MAGISTRÁT MĚSTA ÚSTÍ NAD LABEM

Věc: **Plavecký areál Klíše – sada dodatečných informací č. 5**

Popis – text uvedený na výkrese 09 BPO 0-82554+Reko-bourání střecha, nad částí A

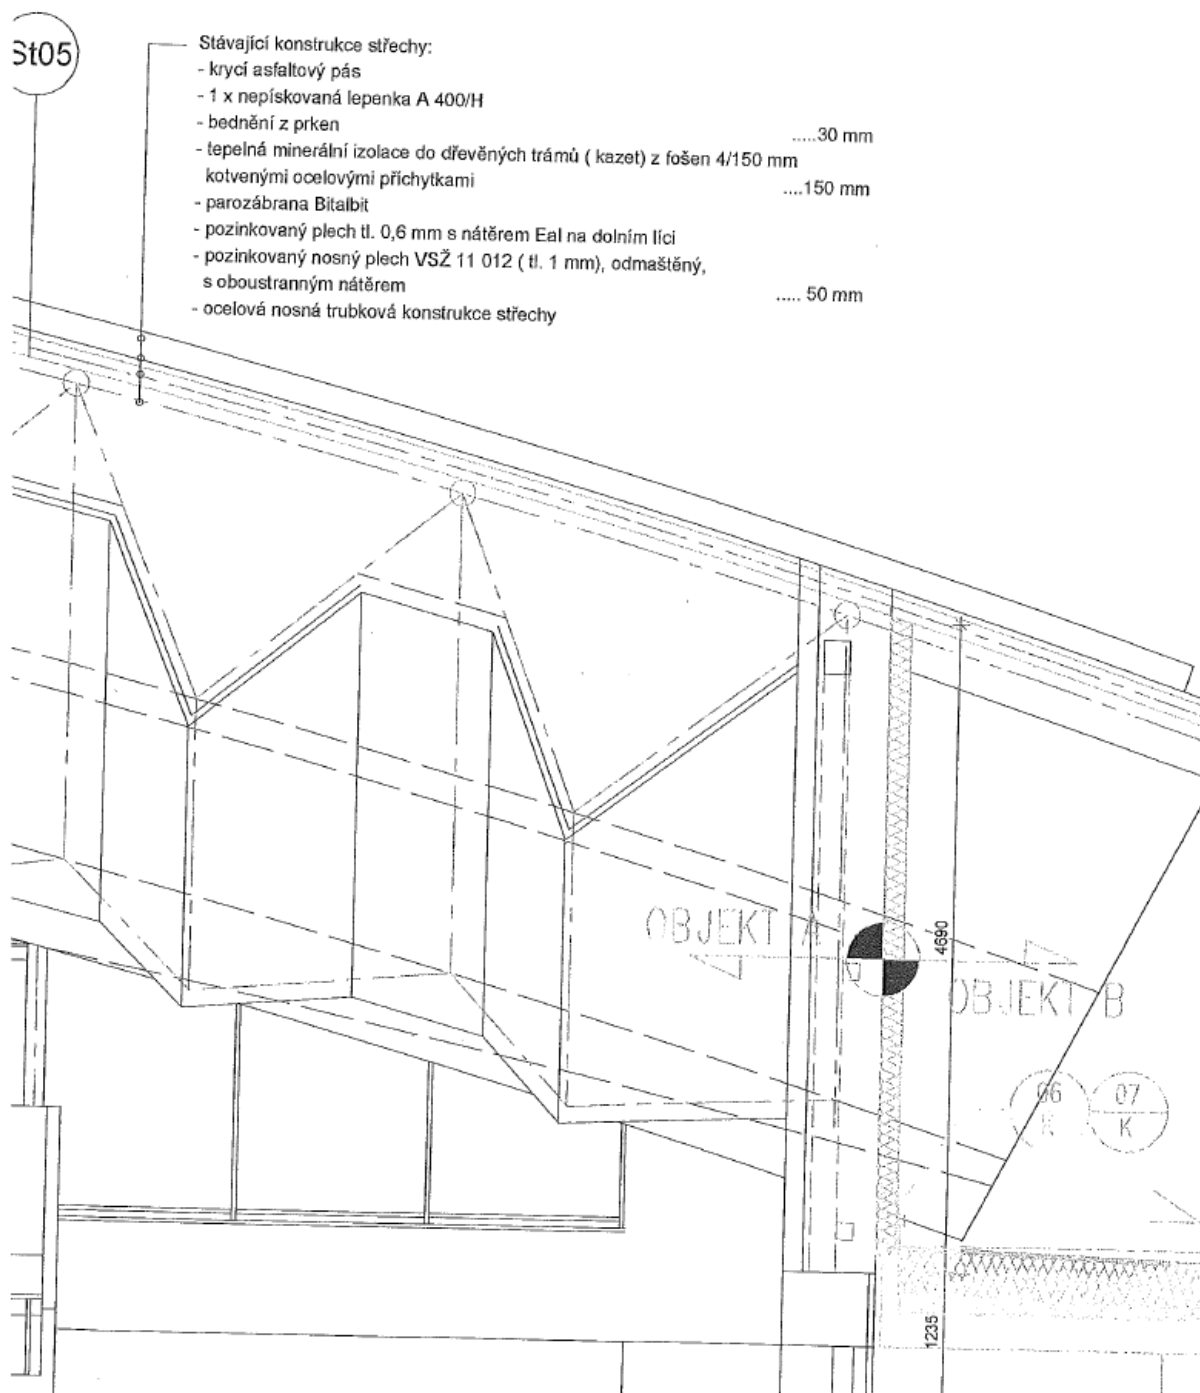
Střecha nad bazénovou halou – ROZPORY V ZADÁVACÍ DOKUMENTACI

Stávající střešní plášť určený k demontáži:

- vodotěsná izolace (Np, PRAP S 2xASTPS) 1,2mm

- vyrovnávací jemná obalová drť 2mm
- pěnosklo lepené asfaltem 150mm
- parozábrana BITALBIT 5mm
- pozink plech 0,5mm opatřený na dolním líci nátěrem EAL A
- pozinkovaný VSŽ plech č.11012 opatřený nátěrem
- ocelová nosná trubková konstrukce střechy

Z uvedených textů zadání je zřejmá nesrovnalost – rozdíly v zadávací dokumentaci provedení střešního pláště.

Z uvedených textů jednotlivých částí zadání (TZ, výkresové dokumentace, posouzení střechy) je zřejmé, že v zadávací dokumentaci jsou nesrovnalosti, co se týká opravy stávající střechy nad bazénovou halou:

- Na výkrese je uvedeno, že celá skladba stávající střechy nad bazénovou halou bude demontována.
- V technické zprávě se uvádí, že střešní skladba bude demontována do úrovně pozinkovaného plechu.
- Ve zprávě A-Statický výpočet – střecha: je uvedeno, že se budou preventivně zesilovat diagonální svary a ocelová konstrukce se opatří novým protikorozním nátěrem.
- Navíc bude zachován stávající podhled v bazénové hale a bude pouze opraven.

a) Jakým způsobem je navrženo a ve výkaze výměr zohledněno projekční řešení, když v zadávací dokumentaci jsou zřejmé rozpory. Jaké řešení je ve výkaze výměr a jaké konkrétní položky toto řešení obsahují. Žádáme zadavatele o vysvětlení.

b) Jaký popis provedení ST05 je platný, když jsou uvedené skladby ve výkresech řezů a ve skladbách konstrukcí rozdílné. Žádáme o určení, jaká skladba ST 05 střecha nad bazénovou halou má být oceněna.

K bodu a+b) shrnutí: Co se týče hlavní střechy nad velkým bazénem je k dispozici několik dokumentací skutečného stavu – realitu ale neznáme. Jedna historická dokumentace popisuje tuto střechu s izolací s pěnovým sklem – viz technická zpráva, druhá s tepelnou minerální izolací – viz výkres stávající konstrukce střechy. Skutečná skladba střechy bude zjištěna až po celkovém odkrytí. Projektant vycházel z dostupných podkladů a předpokládá variantu s izolací s pěnovým sklem – toto řešení se pak odráží i v soupisu prací a dodávek a to by měl uchazeč nacenit. Co se týče návrhu nového střešního pláště, pak není patrný žádný rozdíl mezi skladbou ST 05, která je jednoznačně popsána jak na výkrese, tak v technické zprávě a jednoznačně zahrnutá v soupisu prací a dodávek.
